5. SZÁMÚ KIEGÉSZÍTŐ TÁJÉKOZTATÁS

Ajánlatkérő: **Országos Vízügyi Főigazgatóság (1012 Budapest, Márvány u. 1/D.)**

Közbeszerzési eljárás tárgya: **Vállalkozási szerződés keretében a „Balaton levezető rendszerének korszerűsítése” című projekt (KEHOP-1.3.0-15-2015-00007) FIDIC Sárga Könyv szerinti megvalósítása - kiviteli- és megvalósulási tervek elkészítésével - a 191/2009. (IX. 15.) Korm. rendeletnek és a hatályos jogszabályoknak megfelelő tartalommal**

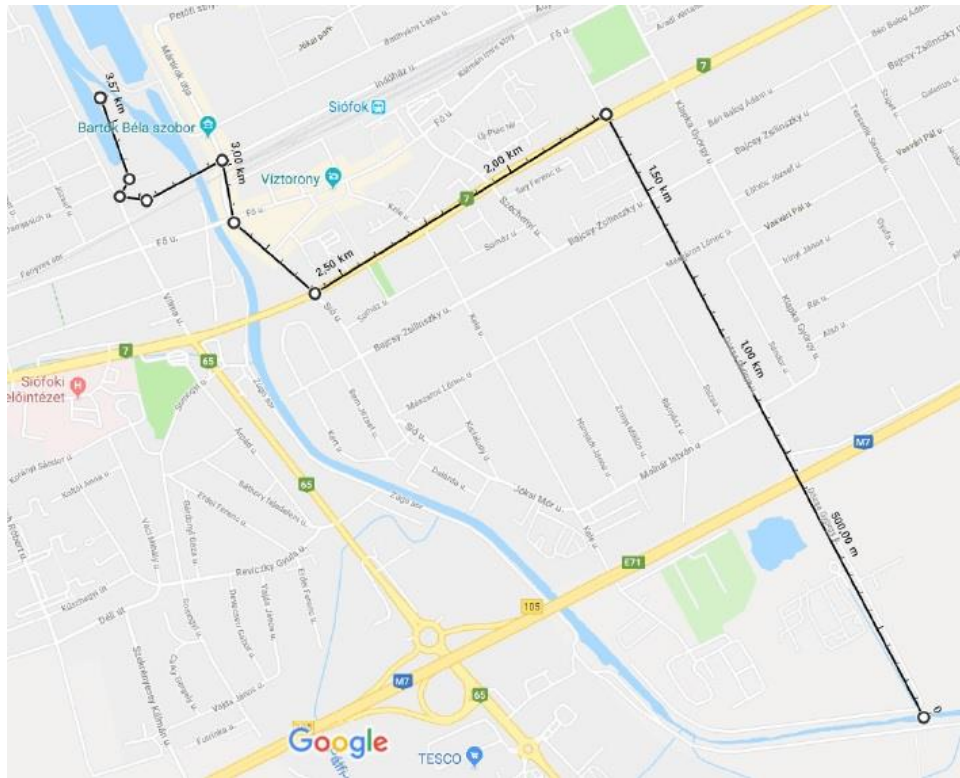
| 20. | <p>A módosított dokumentáció részeként átadott III. kötet – Műszaki előírások 22.1 pontja szerint: <i>„22.1. Jogerős, végrehajtható és érvényes építési (létesítési) engedélyek Figyelem! Az engedélyekben előírt kikötéseket Vállalkozónak figyelembe kell vennie az ajánlat összeállítása, valamint teljesítése a létesítmény megvalósítása során:</i></p> <ul style="list-style-type: none">• <i>A környezetvédelmi engedély egyes rendelkezései:</i>• <i>Vízi munkavégzéssel kapcsolatos rendelkezések:</i>• <i>A hajózási létesítmények létesítésével és a Sió meder kotrásával kapcsolatos vízi munka csak vízi munkavégzési engedély birtokában végezhető. A vízi munkavégzési engedély megszerzése a Vállalkozó kötelezettsége.</i> | <p>A projekttel kapcsolatos engedélyek Környezetvédelem: A tevékenység nem környezetvédelmi engedély köteles. Az erről szóló határozatok a pályázati kiírásban szerepelnek. Létesítési engedélyezés: A projekttel kapcsolatosan 8 engedélyezési eljárás került megindításra: 1. Monitoring rendszer: 9 db új monitoring állomás létesítése. A vízjogi létesítési engedély kiadásra került, a pályázati kiírásban szerepel. Vonatkozó terv: 3 mrsz. Monitoring rendszer terve.</p> |

| <ul style="list-style-type: none">• <i>Gáz csatlakozó vezeték engedélyezésével kapcsolatos rendelkezések:</i>• <i>Hajózási hatósági létesítési engedély egyes rendelkezései:</i> <p>Továbbá a III. kötet – Műszaki előírások 22.3 pontja szerint: „22.3. Egyéb engedélyek, állásfoglalások Minden, a KD-3 kötetben felsorolt engedélyen kívül a munkák megvalósításához, használatba vételéhez, valamint a hibák kijavításához szükséges engedély, hatósági hozzájárulás, kezelői-, üzemeltetői állásfoglalás, közműnyilatkozat, felmentés stb. beszerzése, illetve a már rendelkezésre álló engedélyek szükség szerinti meghosszabbítása a Vállalkozó feladata, beleértve az engedélyezési eljárás során előírt példányszám hatóság és egyéb érdekeltek számára történő biztosítását is. Az engedélyekkel, illetőleg felmentésekkel kapcsolatos illetékek és egyéb költségek a Vállalkozót terhelik.”</p> <p>a) A rendelkezésre bocsátott III. kötetben nem lettek felsorolva a meglévő engedélyek továbbá az ajánlati dokumentáció részeként csak 9 darab új monitoring állomás vízjogi létesítési engedélye lett átadva. Kérjük megadni, hogy mely munkák és feladatok esetében lettek elindítva az engedélyezési folyamatok és milyen fázisban járnak.</p> <p>b) Tekintettel a hivatkozott 22.1 pont előírásaira kérjük a rendelkezésre álló engedélyek megküldését.</p> | <p>2. Üzemviteli kezelő épület. Az építési engedély kiadásra került.</p> <p>Vonatkozó tervek: 9.15 mrsz. Üzemviteli kezelő épület</p> <p>3. Siófoki nagyműtárgyak (vízszintszabályozó zsilip és hajózsilip, Siófok-Balatonkiliti mederelzáró műtárgy). A vízjogi létesítési engedély kiadásra került. A vonatkozó tervek:</p> <ul style="list-style-type: none">• 9.1 – 9.6 mrsz. Vízépítési nagyműtárgyak• 9.9 – 9.14 mrsz. Vízépítési nagyműtárgyak <p>4. A Siófoki nagyműtárgyak vízellátása és csapadékvíz-elvezetése. Az engedélyezési eljárás megszüntetésre került, majd újraindult, jelenleg az eljárás folyamatban van. Vonatkozó tervek:</p> <ul style="list-style-type: none">• 9.7 mrsz. Siófoki nagyműtárgyak, Vízellátás.• 9.8 mrsz. Siófoki nagyműtárgyak, Csapadékvíz elvezetés. <p>5. Sió bal parti töltésáthelyezés. Az engedélyezési eljárás felfüggesztésre került az érintett területek más célú hasznosításáról szóló jogerős határozat kiadásáig. Vonatkozó terv: 10.1.1 mrsz. Sió bal parti töltésáthelyezés a 36+193–46+936 tkm szelvények között.</p> <p>6. Sió jobb parti depóniafejlesztés. Az engedélyezési eljárás felfüggesztésre került az érintett területek más célú hasznosításáról szóló jogerős határozat kiadásáig. Vonatkozó terv: 10.2 mrsz. Sió jobb parti depóniafejlesztés a Simontornya és Kölesd közötti szakaszon.</p> <p>7. Sió csatorna jobb parti mederrézsű helyreállítása, Kölesd külterület. A vízjogi engedélyezési eljárás folyamatban van. Vonatkozó terv: 11.6 mrsz. Sió csatorna jobb parti mederrézsű helyreállítása, Kölesd külterület</p> <p>8. Sió árvízkapu felvízi oldal, osztófal rekonstrukciója. A vízjogi engedélyezési eljárás folyamatban van. Vonatkozó tervek:</p> |

Szállítási útvonal 2. változat:

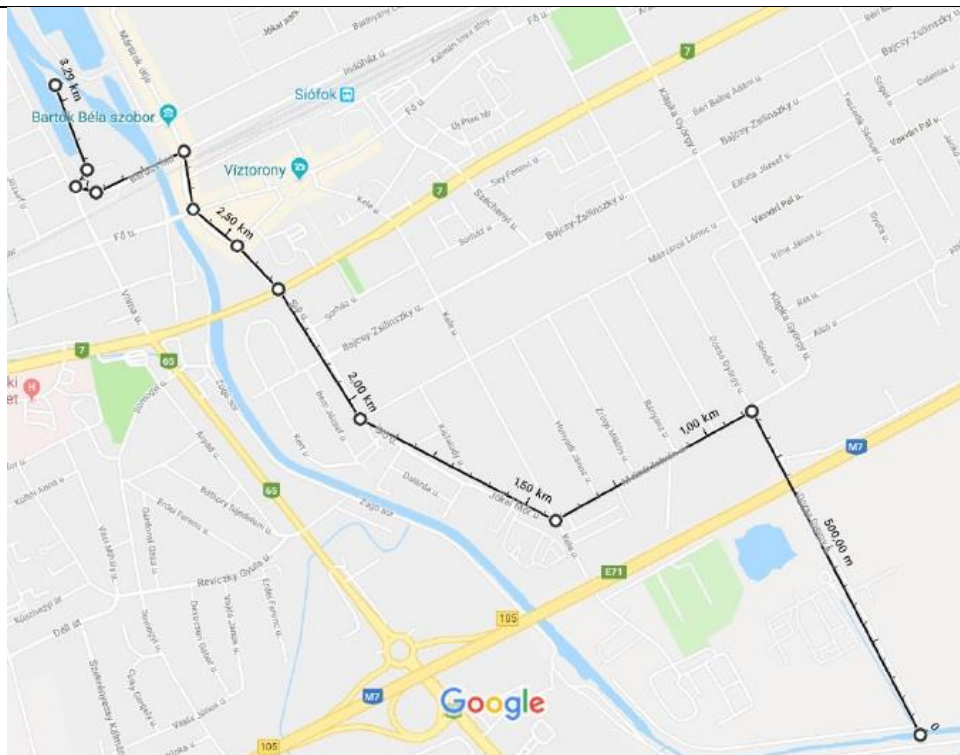
- a) Kérjük szíveskedjenek megadni, hogy az előzőekben leírt földmennyiség Balatonkiliti műtárgytól Hajózsiliphez történő el- majd a későbbiekben visszaszállítása, illetve a műtárgyépítésekhez szükséges anyag ki-, és beszállítások a mellékletben jelzett útvonalak közül melyikben engedélyezett Siófok Város Önkormányzata által?
- b) amennyiben történt már egyeztetés az önkormányzattal a szóba jöhető útvonalokról, akkor azt kérjük küldjék meg illetve esetleges állásfoglalásukat adják meg Ajánlattevők részére .

| 27. | Siófoki nagyműtárgyak Műszaki leírás 29. oldalán az alábbi olvasható: „Először a balatonkiliti műtárgy munkagödrt célszerű kialakítani, mert az innen kiemelendő mintegy 11500 m3 földet a meglévő hajózsilip ideiglenes betöltésére fel lehet használni, így az ott tervezett réselés erről a betöltésről elvégezhető lesz. A réselés elkészítése után az itt betöltött földmennyiség elszállítható, felhasználható a balatonkiliti műtárgyak építése/bontása utáni földvisszatöltésre és mederrendezésre.” A helyi adottságokat figyelembe véve két lehetséges útvonalat határoztunk meg, melyeket jelen levelünk 1. sz. melléklete tartalmaz. 1. sz. melléklet Szállítási útvonal 1. változat: | a. Az organizáció az ajánlattevő feladata, így a szállítási útvonal kiválasztása is. b. Tervező ebben a kérdésben nem egyeztetett az Önkormányzattal. |

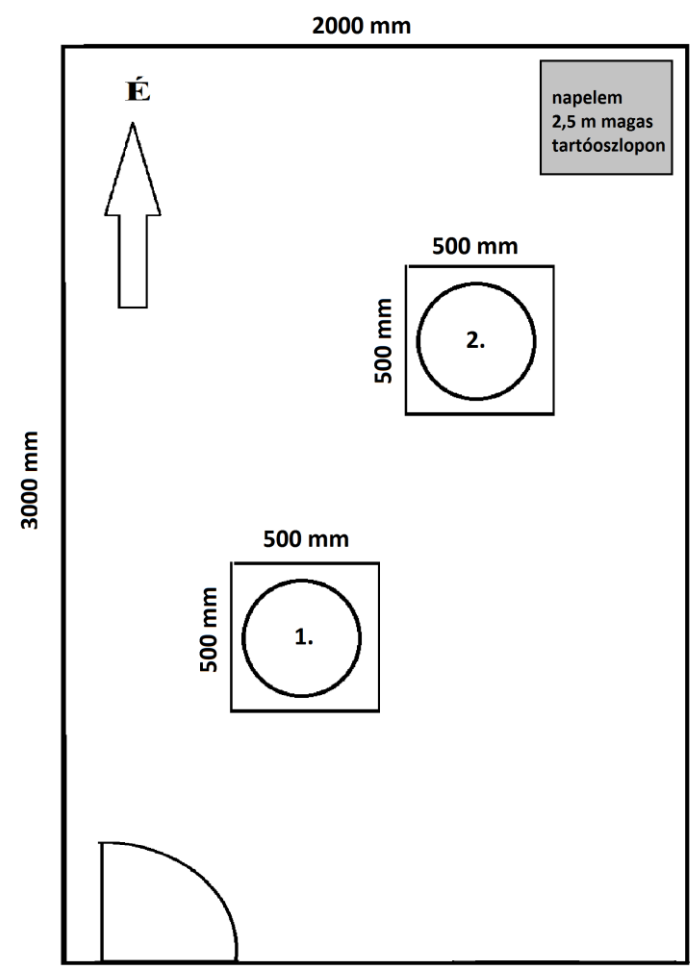
| <p>51. Kérjük tisztázó válaszukat, hogy a 8 darab hidrometriai állomás esetében (Buzsák; Völgységi-patak, Bonyhád; Deseda, Kaposvár (DÉDUVIZIG); Veszprémi-Séd felső szakasz Bánd-Márkó; Sárszentmihály; Marcali tározó, Marcali (DÉDUVIZIG); Gyöngyösfolyás-Karmacs (NYUDUVIZIG); Eger-víz, Taliándörögd) milyen építőmesteri munkákkal szükséges kalkulálni, ugyanis hivatkozott állomások esetében nem készültek tervek és a mellékelt III. kötet előírásaiból sem állapítható meg egyértelműen, viszont a rendelkezésre bocsátott költségvetés szerint a „fejlesztés jellege” elnevezésű cellában az építés került megadásra.</p> <ol style="list-style-type: none">Kérjük megadni a telepítendő kerítés hosszát és magasságát.Kérjük megadni az esetlegesen szükséges vasbeton alépítmények műszaki paramétereit.Kérjük tisztázó válaszukat, hogy lépcső telepítésével szükséges-e kalkulálni, amennyiben igen, abban az esetben kérjük megadni a telepítendő lépcső várható hosszát.Kérjük tisztázó válaszukat, hogy felszín alatti védőcső fektetésével szükséges-e kalkulálni, amennyiben igen, abban az esetben kérjük megadni a telepítendő védőcső átmérőjét és várható hosszát.Kérjük a vonatkozó hidrometriai állomások tekintetében küldjenek meg egy mintahelyszínrajzot és egy mintakeresztmetszetet, melyből a szükséges építési munkák kalkulálhatóak. | <ol style="list-style-type: none">Terület: 2,5 - 3 m x 2,5 – 3 m: A kerítés modulméretétől függően, magassága legalább 1 méter, de semmiképp se legyen olyan magas, ami már befolyásolja a csapadékmérőbe érkező csapadék mennyiségét.A mérőeszközök tartóoszlopai 60x60x80 cm-es betontuskóba ágyazva kerülnek elhelyezésre. A kerítés sarokoszlopait és egyéb tartóoszlopait betontömbbe kell rögzíteni, melynek mérete 80x20x20 cm.Nem szükséges lépcső.A hálózati áramról működtetendő állomások esetében az energia ellátást kell a föld felszíne alatt megoldani, egyéb felszín alatti védőcső nem szükséges. |

| <p>51. Kérjük tisztázó válaszukat, hogy a 8 darab hidrometriai állomás esetében (Buzsák; Völgységi-patak, Bonyhád; Deseda, Kaposvár (DÉDUVIZIG); Veszprémi-Séd felső szakasz Bánd-Márkó; Sárszentmihály; Marcali tározó, Marcali (DÉDUVIZIG); Gyöngyösfolyás-Karmacs (NYUDUVIZIG); Eger-víz, Taliándörögd) milyen építőmesteri munkákkal szükséges kalkulálni, ugyanis hivatkozott állomások esetében nem készültek tervek és a mellékelt III. kötet előírásaiból sem állapítható meg egyértelműen, viszont a rendelkezésre bocsátott költségvetés szerint a „fejlesztés jellege” elnevezésű cellában az építés került megadásra.</p> <ol style="list-style-type: none">Kérjük megadni a telepítendő kerítés hosszát és magasságát.Kérjük megadni az esetlegesen szükséges vasbeton alépítmények műszaki paramétereit.Kérjük tisztázó válaszukat, hogy lépcső telepítésével szükséges-e kalkulálni, amennyiben igen, abban az esetben kérjük megadni a telepítendő lépcső várható hosszát.Kérjük tisztázó válaszukat, hogy felszín alatti védőcső fektetésével szükséges-e kalkulálni, amennyiben igen, abban az esetben kérjük megadni a telepítendő védőcső átmérőjét és várható hosszát.Kérjük a vonatkozó hidrometriai állomások tekintetében küldjenek meg egy mintahelyszínrajzot és egy mintakeresztmetszetet, melyből a szükséges építési munkák kalkulálhatóak. | <ol style="list-style-type: none">Terület: 2,5 - 3 m x 2,5 – 3 m: A kerítés modulméretétől függően, magassága legalább 1 méter, de semmiképp se legyen olyan magas, ami már befolyásolja a csapadékmérőbe érkező csapadék mennyiségét.A mérőeszközök tartóoszlopai 60x60x80 cm-es betontuskóba ágyazva kerülnek elhelyezésre. A kerítés sarokoszlopait és egyéb tartóoszlopait betontömbbe kell rögzíteni, melynek mérete 80x20x20 cm.Nem szükséges lépcső.A hálózati áramról működtetendő állomások esetében az energia ellátást kell a föld felszíne alatt megoldani, egyéb felszín alatti védőcső nem szükséges. |
|--|---|
| |  <p>2000 mm</p> <p>É</p> <p>napelem 2,5 m magas tartóoszlopon</p> <p>500 mm</p> <p>500 mm</p> <p>2.</p> <p>3000 mm</p> <p>500 mm</p> <p>500 mm</p> <p>1.</p> <p>1. csapadékmérő 2. léghőmérő</p> |
